消費者安全法第23条第1項の規定に基づく事故等原因調査報告書

【概要】

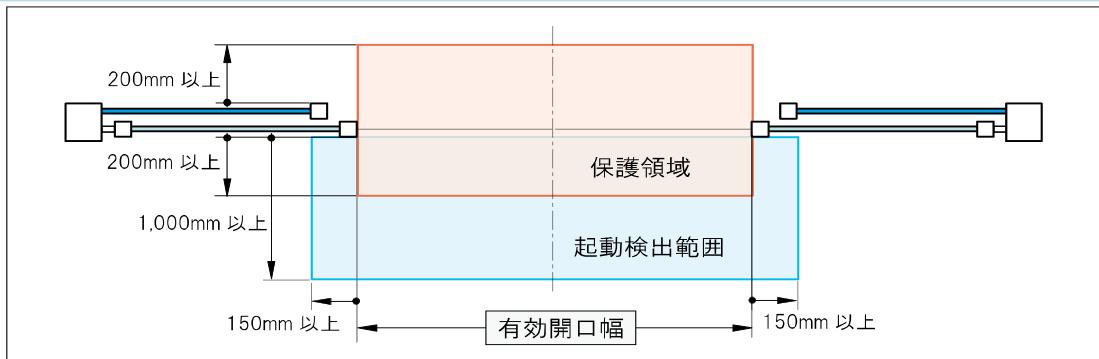
「引き込まれる」事故を防止する安全距離は、指に対して8mm以下又は25mm以上と規定されているが、この8mm以下は、国内の子どもの指の寸法に対し十分とはいえない。したがって、子どもの指が引き込まれない安全距離に変更する、あるいは隙間を埋める等の設計による対策を検討する必要がある。
